**0012 Technische Service-Information****Thema: Zylinderkopfdichtungen****Betrifft: 61-33495-00 / -10****Fabrikat: Opel****Typ: Agila, Corsa****Motorcode: X 10 XE, Z 10 XE****Reparaturdicke ZKD 1,0 Opel  
Ecotec X 10 XE / Z 10 XE**

Abbildung\_Zylinderkopfdichtung mit Reinz Nr. 61-33495

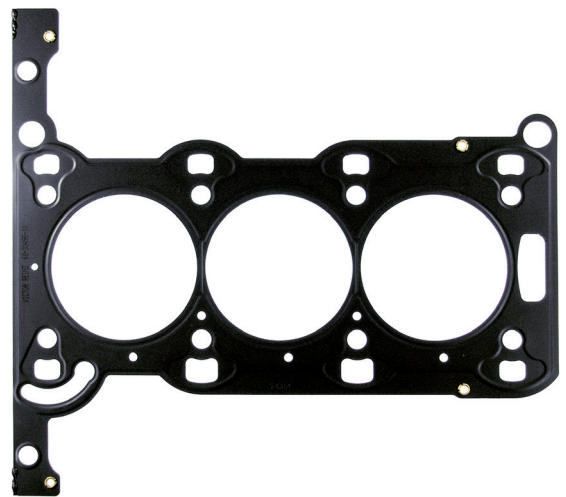
mit der neuen exklusiven Reparaturdicke für die Zylinderkopfdichtung 61-33495-00 = Opel 56 07 058 stellt Dana eine optimale Lösung für die sichere Abdichtung nachbearbeiteter Zylinderköpfe und -blöcke zur Verfügung.

Die Reparaturdicke ist 0,25 mm dicker als das Original. Nach einer erforderlichen Oberflächenbearbeitung liefert die Dicke somit beste Abdichtungsergebnisse bis zu dieser Abmessung.

Die Bestellnummer der Reparaturdicke lautet **61-33495-10**.

Achtung: Nach der Bearbeitung von Zylinderkopf und -block müssen die Oberflächenrauigkeiten in einem Toleranzbereich zwischen 7 µm und 20 µm liegen. Der Wert für die Welligkeiten sollte 20 µm nicht übersteigen.
